监理工程师通知回复单

工程名称：平陆县 100MW 农光互补光伏发电项目

编号：SPEC-JLTZHF-PL-061

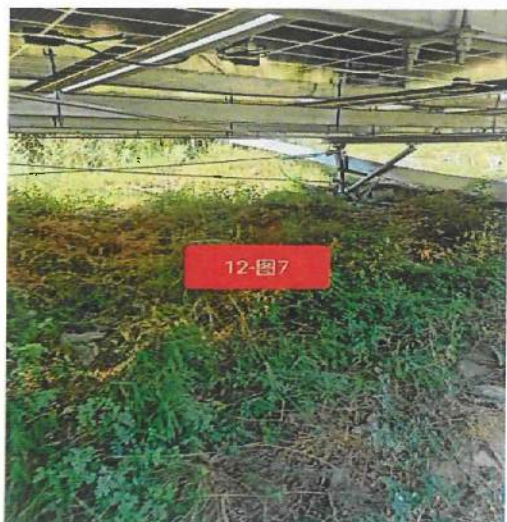
拉杆未安装已整改

压块顶在光伏板上已整改

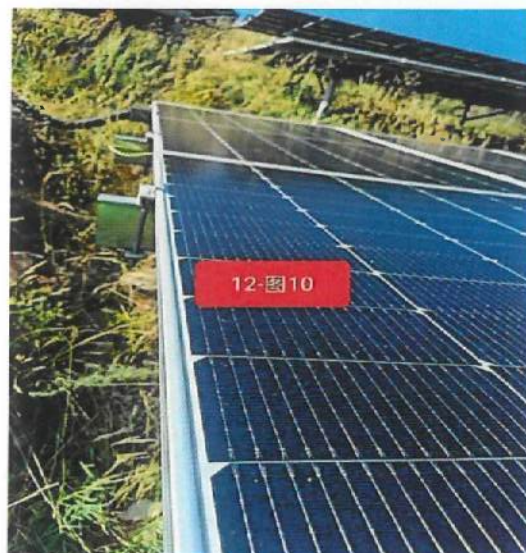
檩条连接件间隙过大已整改

组件不齐已整改

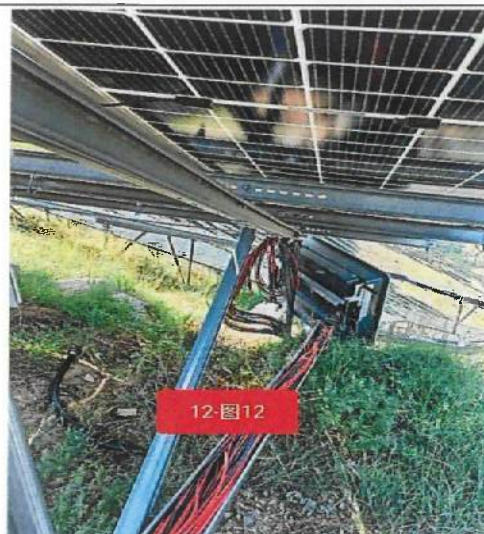
檩条连接件螺丝未紧已整改

斜梁弯曲已整改

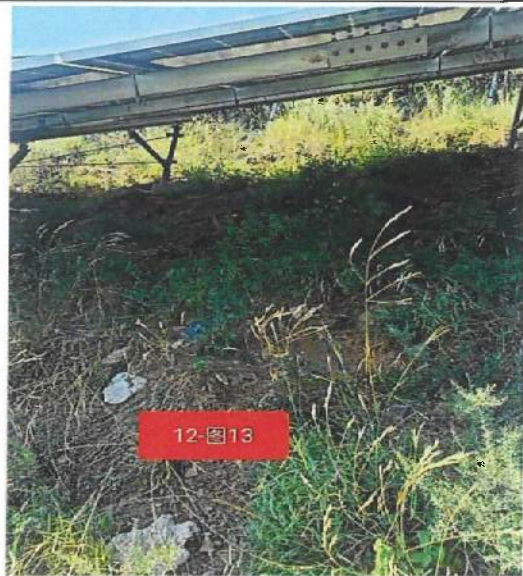
剩余处理未处理已整改

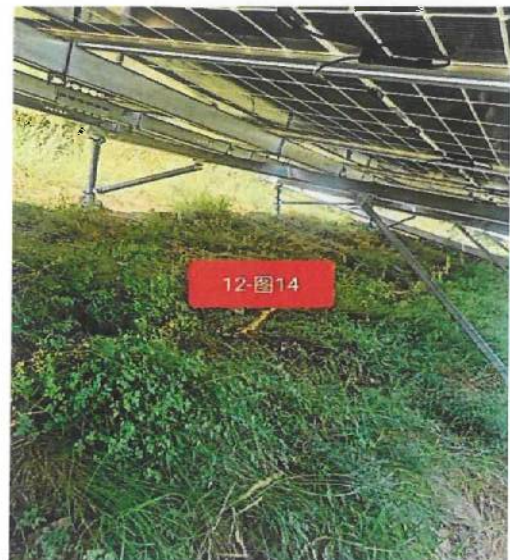
斜梁与斜撑角度过小已整改

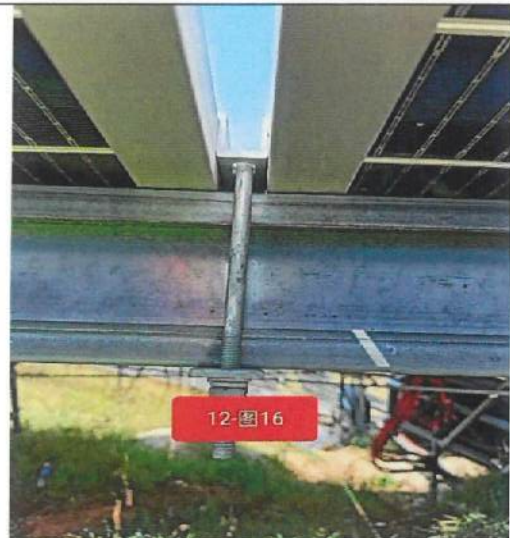
桥架下高上低已整改

压块倾斜已整改

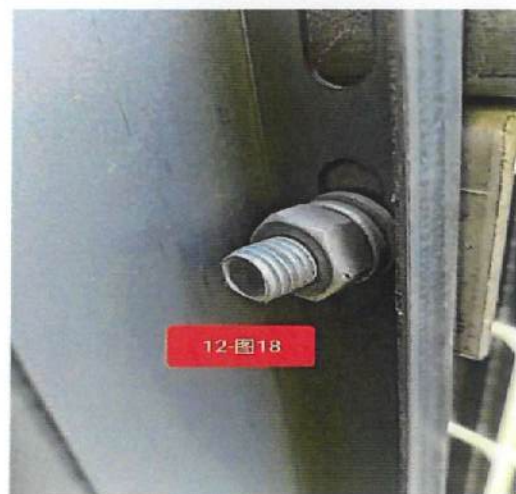
斜梁弯曲已整改

標托螺丝未紧已整改

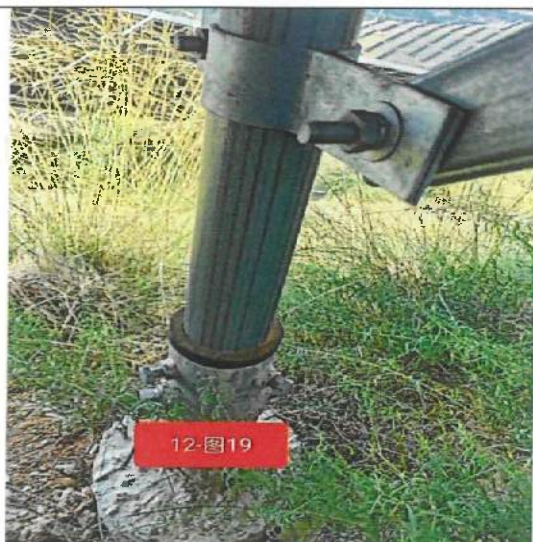
胶圈未密封已整改

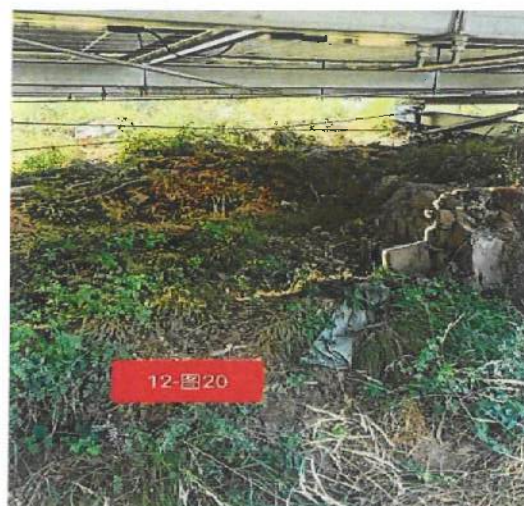
拉杆未安装已整改

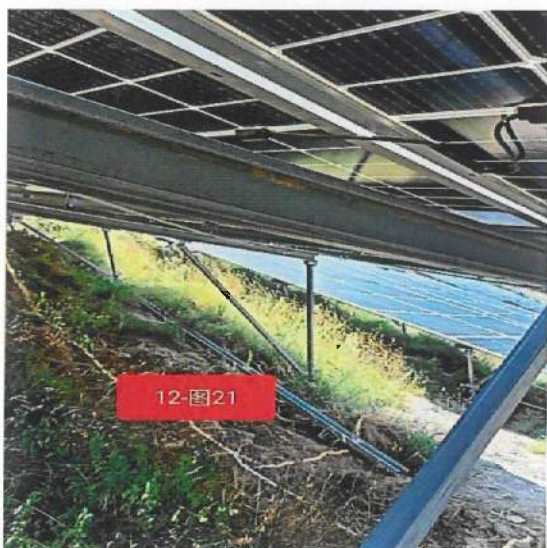
拉杆未紧已整改

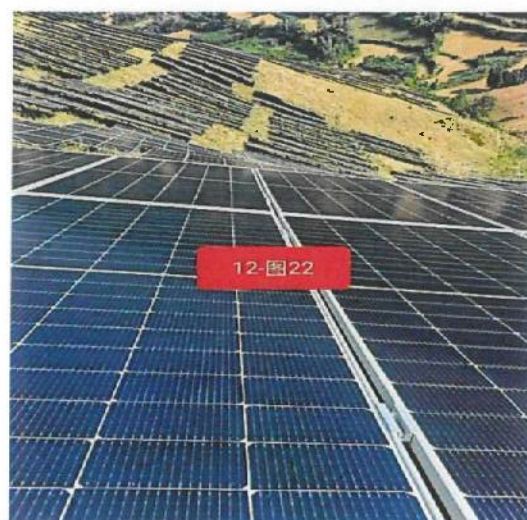
组件不平整已整改

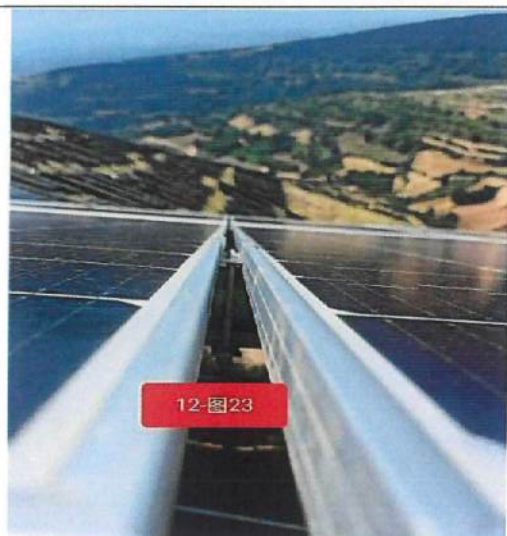
压块未紧贴已整改

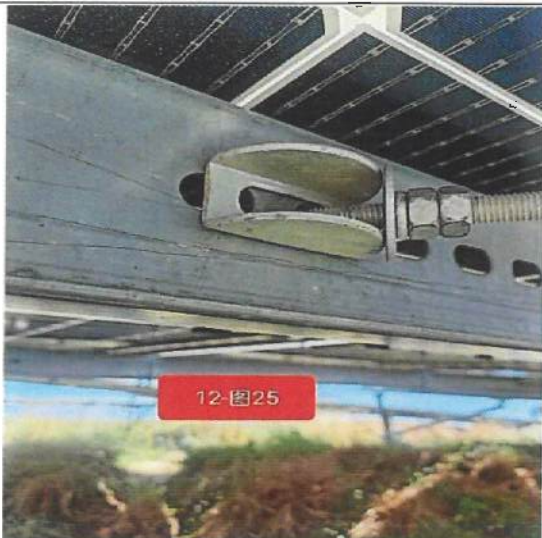
拉杆未安装已整改

拉杆螺栓未安装已整改

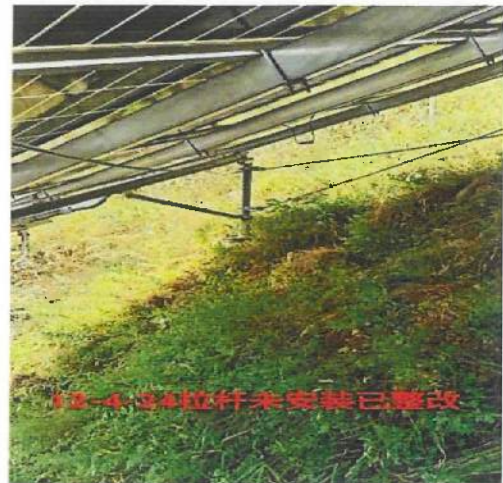
拉杆未安装已整改

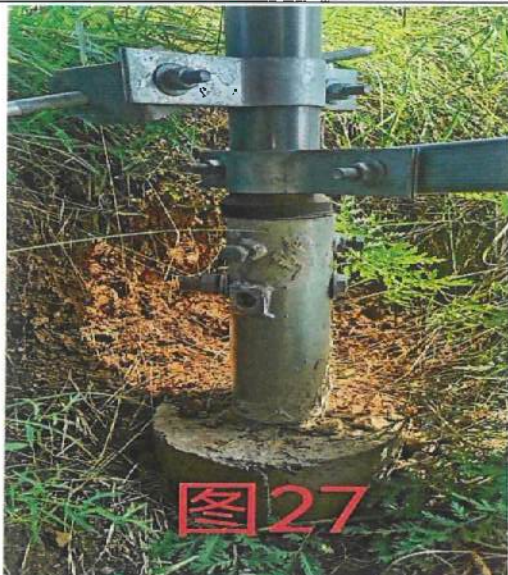
檩条连接件间隙过大已整改

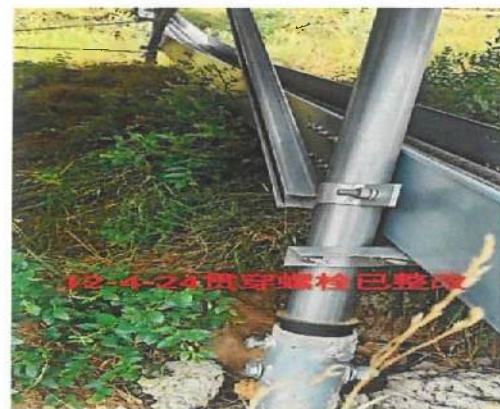
对穿螺栓已整改

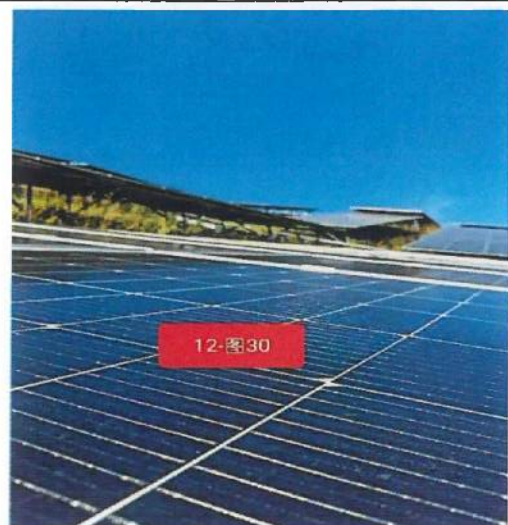
压块缺少螺母已整改

组件不平整已整改

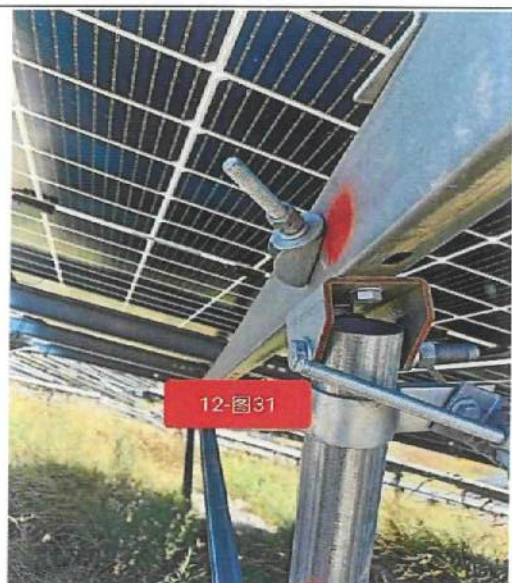
拉杆螺母未紧已整改

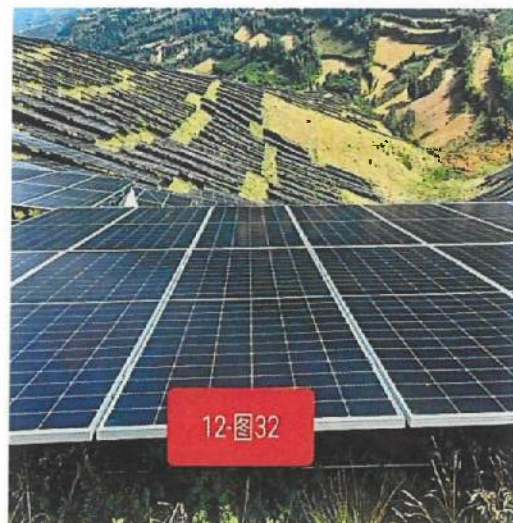
剩余压块未处理已整改

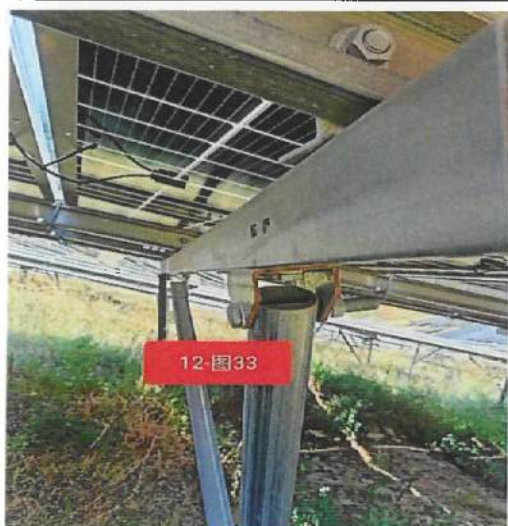
斜梁弯曲已整改

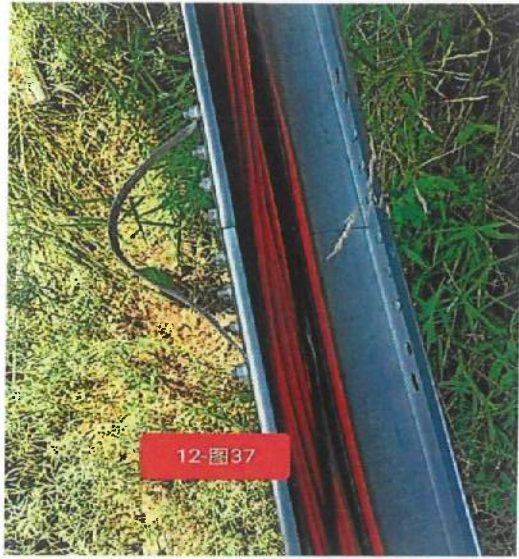
压块缺少弹垫已整改

接地未留余量已整改

螺栓未按要求预留两到三丝已整改

桥架接地断裂已整改

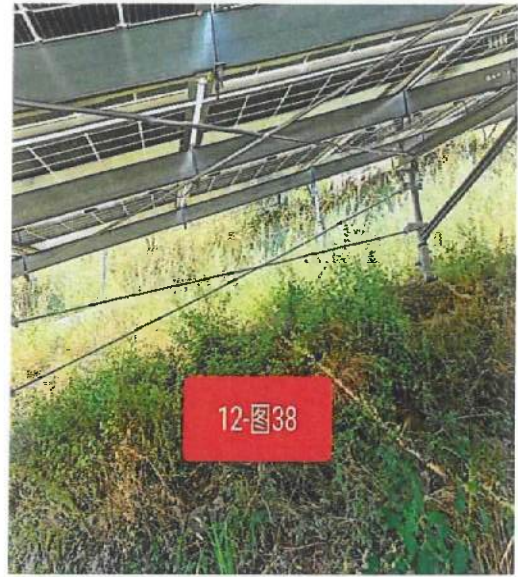
背拉杆未安装已整改

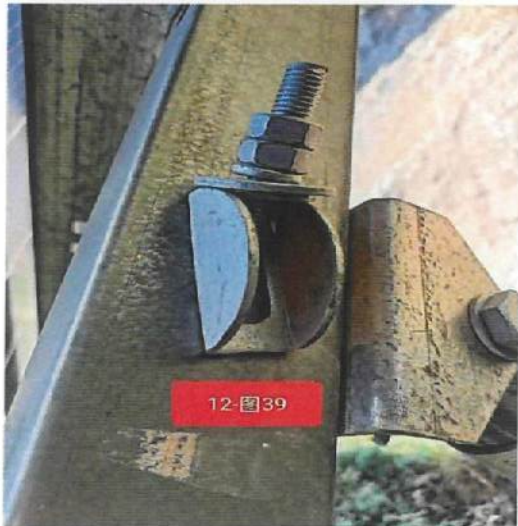
背拉杆未紧已整改

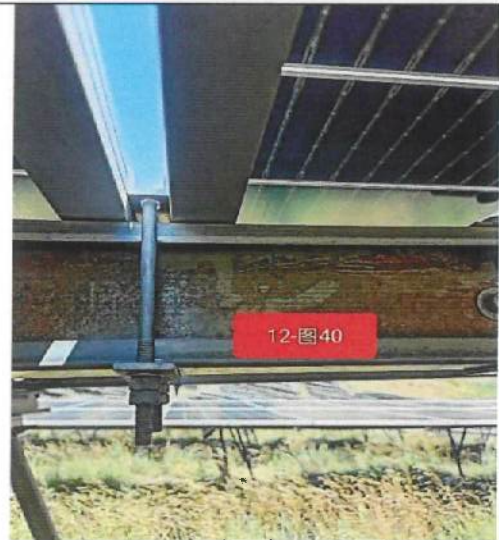
压块倾斜已整改

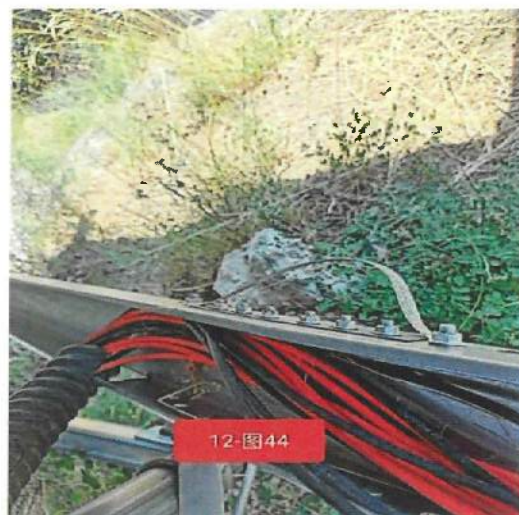
斜撑抱箍未拧紧已整改

胶圈未密封已整改

压块不垂直已整改

桥架接地未接已整改

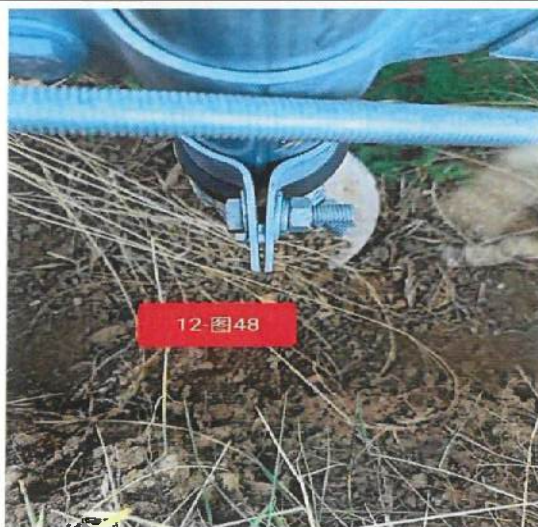
螺栓未按要求预留两到三丝已整改

压块缺少弹垫已整改

背拉杆未安装已整改

抱箍未紧已整改

拉杆未安装已整改

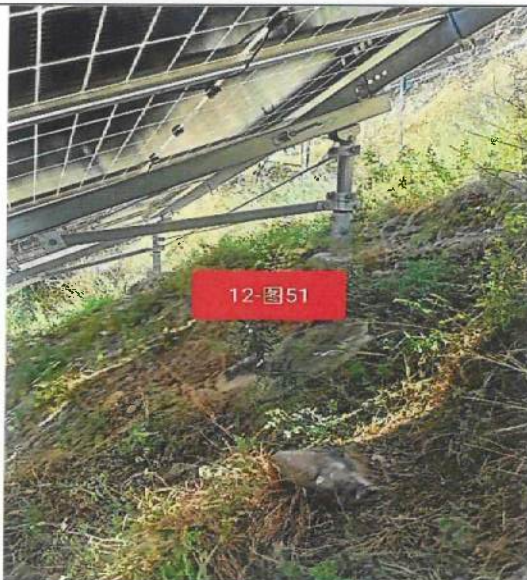
拉杆未紧已整改

斜撑与斜梁间距过小已整改

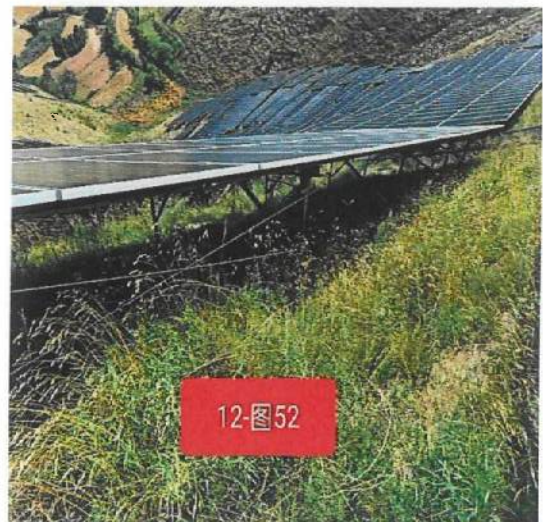
拉杆未连接已整改

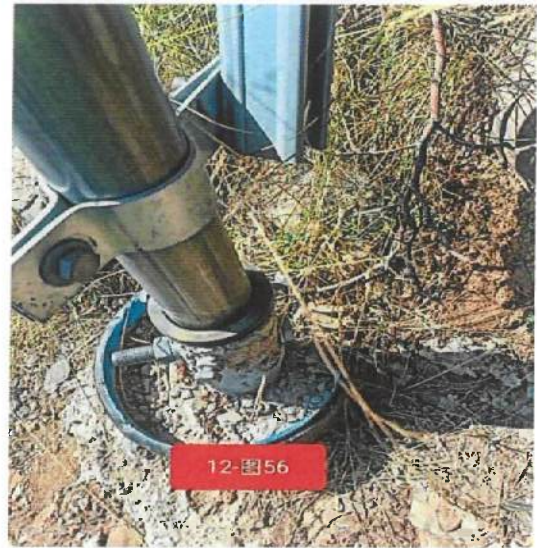
抱箍未紧已整改

桥架变形未接地已整改

斜梁弯曲已整改

胶圈未密封已整改

桥架连接处不平已整改

背拉杆未连接已整改

右侧组压块未安装垫片与弹垫已整改

背拉杆螺丝未紧已整改

右侧组压块未安装垫片已整改

压块螺母未紧已整改

斜梁弯曲已整改

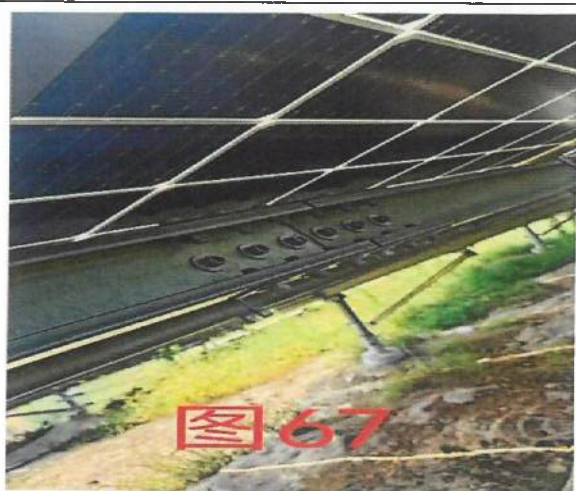
立柱安装处无灌注桩已整改

压块螺母未紧已整改

螺栓生锈已整改

檩条连接件螺栓安装错误已整改

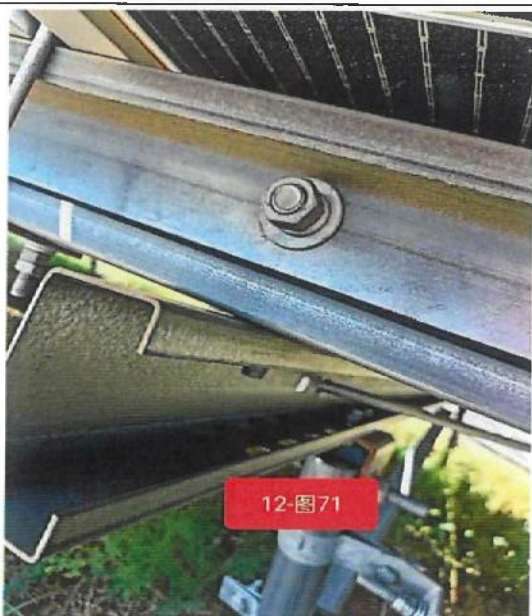
斜撑与斜梁角度过小已整改

螺栓未按要求预留两到三丝已整改

拉杆未安装已整改

檩托螺丝未安装已整改

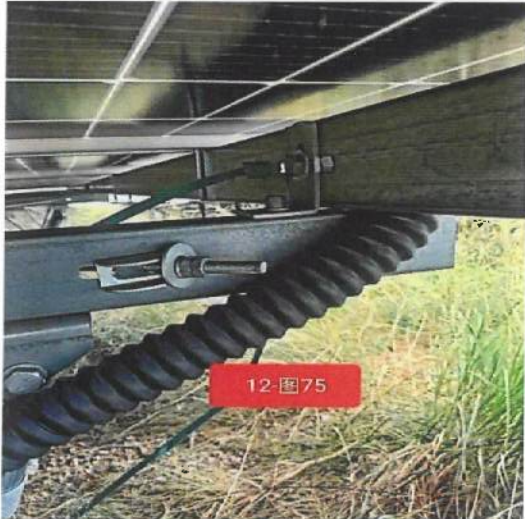
组件不平整已整改

压块不垂直已整改	压块螺母未紧已整改

檩条弯曲已整改	拉杆未安装已整改

压块未安装平垫弹垫已整改
